710 - INSP
ISO/IEC 17020
Origineel verslag

Niet conform

Verslagnummer:
32/16092026/63554/75478/1

Inspectie adres: Langendam 37, 9940 Evergem
(België)

Elektrisch bord

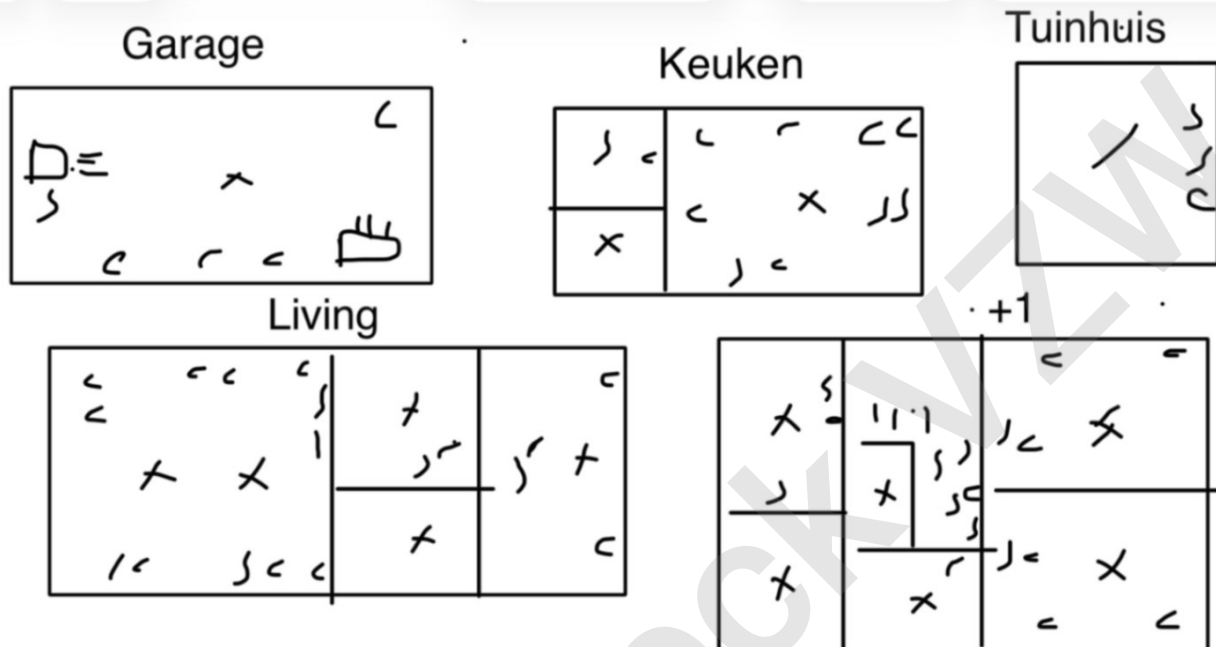
- De aarding is niet conform. - oAfd 4.2.3.2; oAfd 4.2.4.3; Afd 5.4.2
- De aardingsonderbreker is niet conform of afwezig. - oAfd 5.4.3.5
- De aarding van de stopcontacten zijn niet aangesloten op de aardingsgeleider. - oAfd 5.3.5.2.b

- Extra opmerking: Oa tuinhuis
- Het verdeelbord is onvoldoende gemarkeerd. Individuele markering, voedingsspanning en/of gevarendriehoek ontbreken. - oAfd 3.1.3.3; Afd 9.4.1

- Het eendraadschema en situatieplan zijn niet aanwezig. - oAfd 3.1.2.1
- De beschermingsgraad van de ruimte moet ten minste IPXX-D zijn voor ruimtes publiek toegankelijk en IPXX-B voor gewone ruimtes. - oAfd 4.2.2.3

- Er ontbreken afdekplaatjes in het elektrisch bord. - Afd 5.2.6; oAfd 4.2.2.3
- Hoofddifferentieelstroombeschermingsinrichting is niet aanwezig. - oAfd 4.2.4.3

- De penautomaten/zekeringen zijn niet van hetzelfde type. -
- De penautomaten/zekeringen van hetzelfde circuit zijn niet van dezelfde nominale grootte. - oAfd 5.3.5.5

- De houders van de penautomaten zijn niet uitgerust met een kaliberstuk. - oAfd 5.3.5.5.a
- De vermeldingen tegen overstromen op de beschermingstoestellen zijn niet zichtbaar. - oAfd 5.3.5.5; Afd 8.2.1
